COMUNE DI RIMINI (RN)

INTEGRAZIONI ALLA VALUTAZIONE PREVISIONALE D'IMPATTO ACUSTICO

relativa al progetto di ampliamento azienda produttiva ubicata nel Comune di Rimini
in via San Martino in Riparotta n. 5

RELAZIONE TECNICA

MAPPA POST OPERAM DIURNA

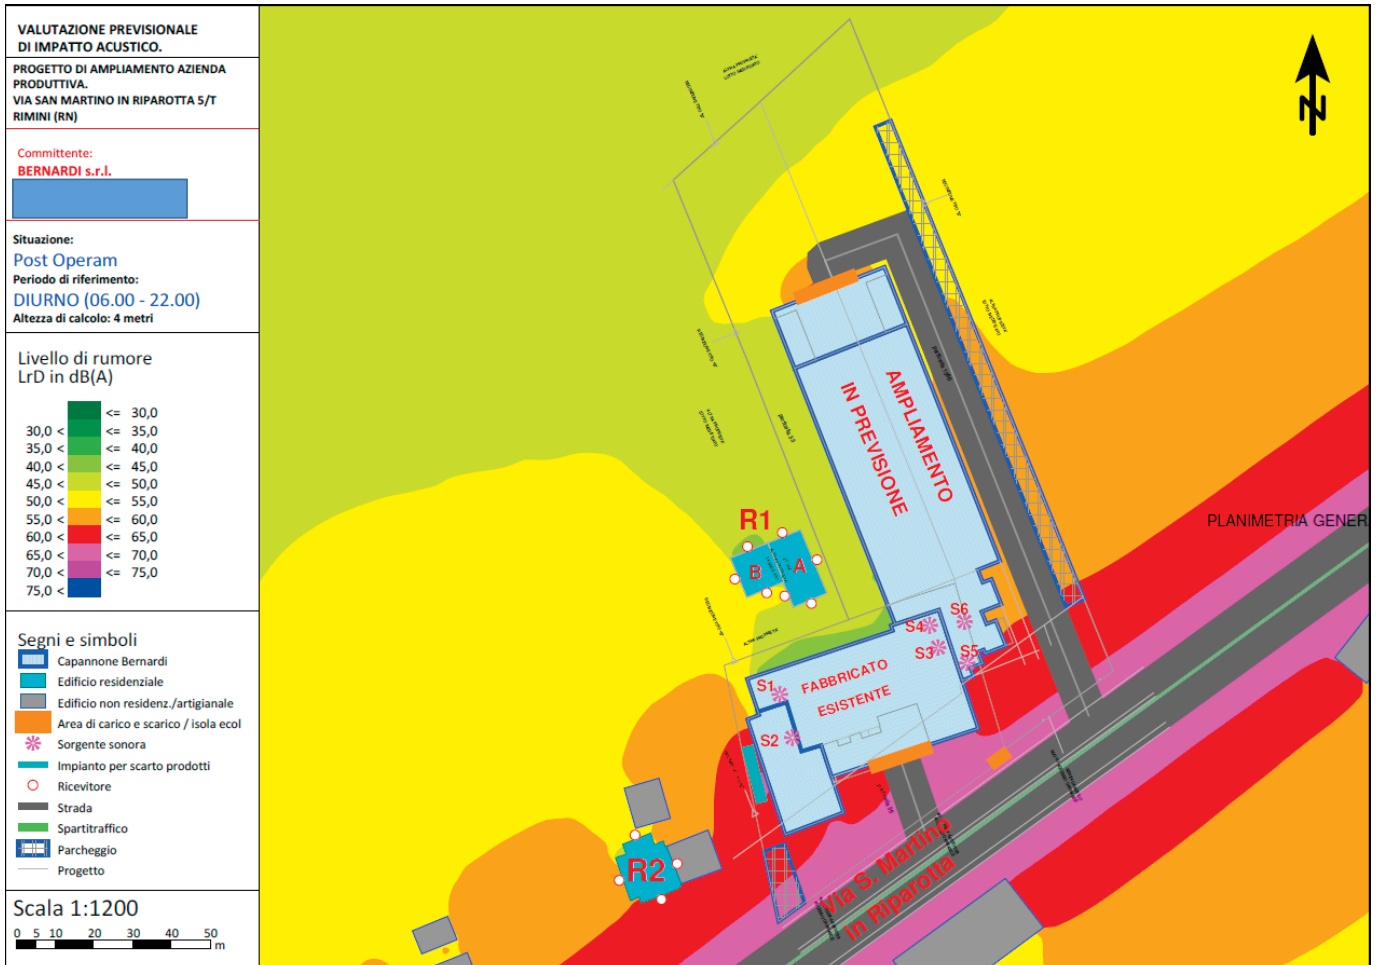
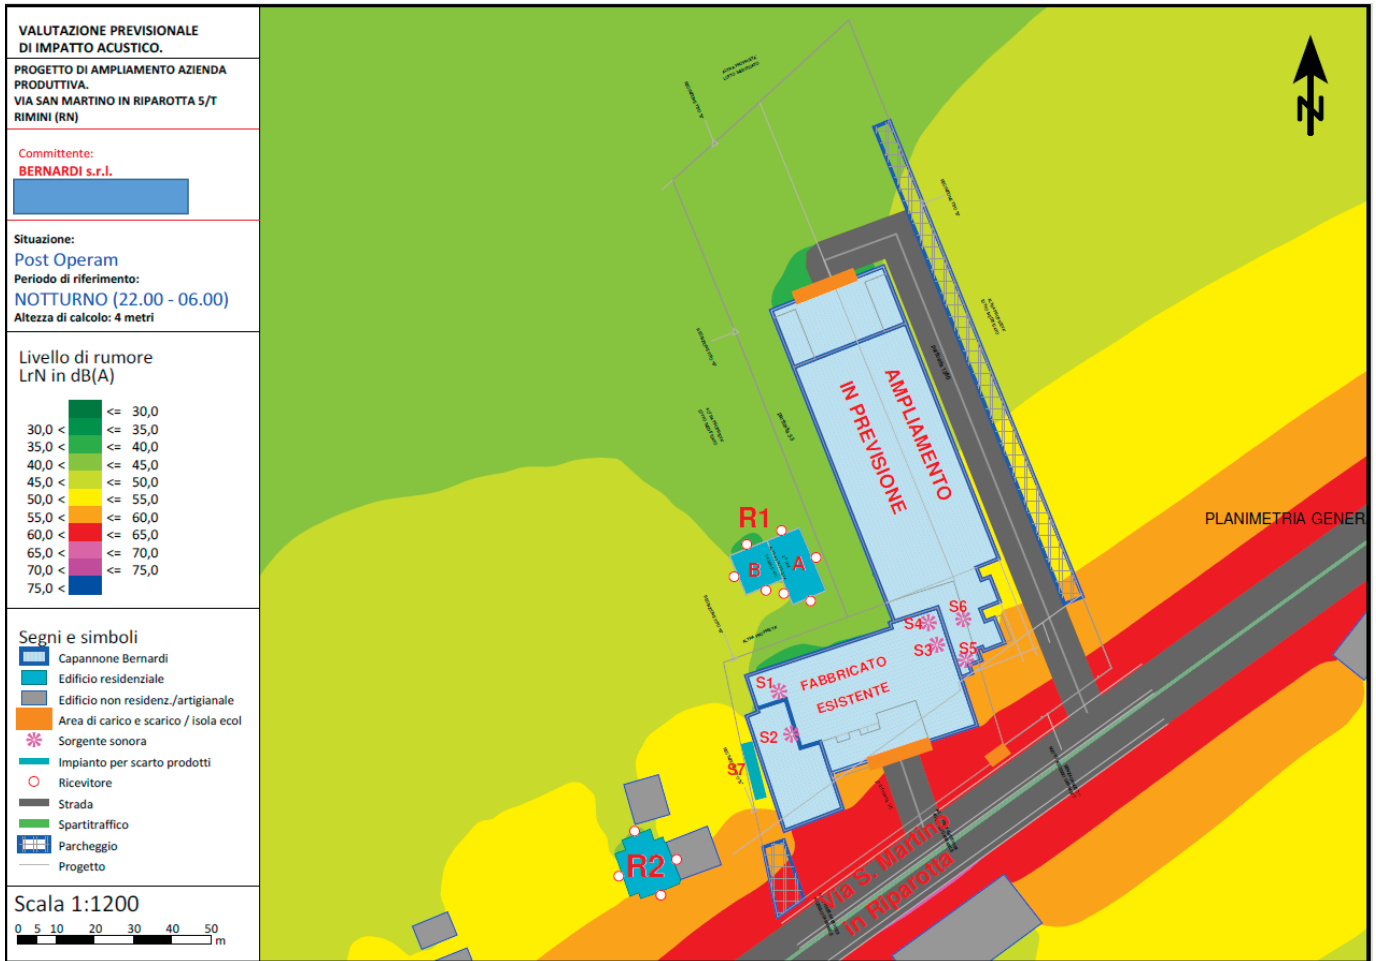
Valutare eventuali aree dedicate alla raccolta rifiuti e definire la tipologia di sorgente associata nel modello di simulazione sopra citato.

In accordo con la progettazione architettonica, lungo via San Martino in Riparotta, è stata inserita un'area adibita ad isola ecologica. Quest'ultima è stata trattata come sorgente sonora areale con $L_w = 90 \text{ dB(A)}$ con tempo di persistenza di 30 minuti in periodo diurno.

In seguito, le nuove mappe acustiche post operam indicante la nuova isola ecologica.

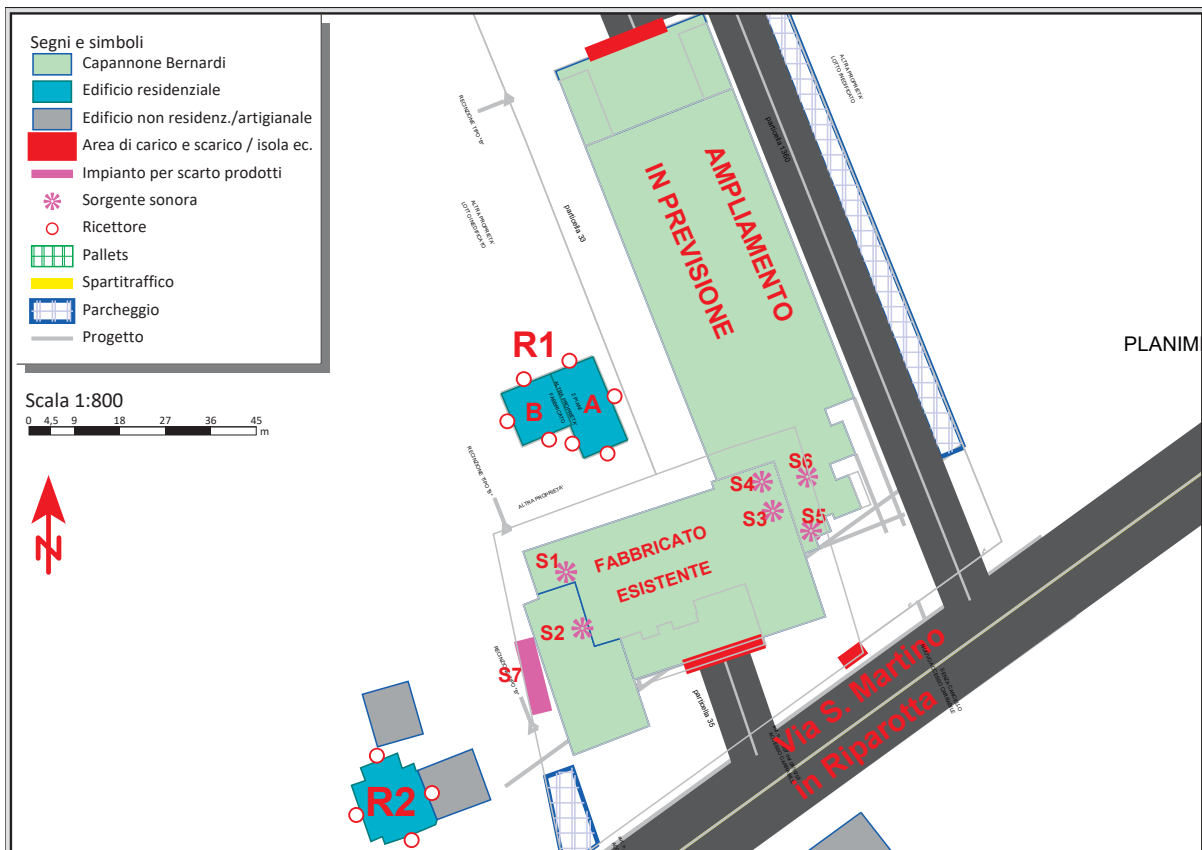
indicare la distanza tra tutte le sorgenti rumorose previste in progetto ed i ricettori limitrofi potenzialmente esposti ad esse.

In seguito, la tabella con le distanze delle sorgenti sonore considerate ed i ricettori limitrofi

distanza minima in metri tra sorgenti e ricettori

N.B. distanza non è indicata se il ricettore è completamente schermato dall'edificio
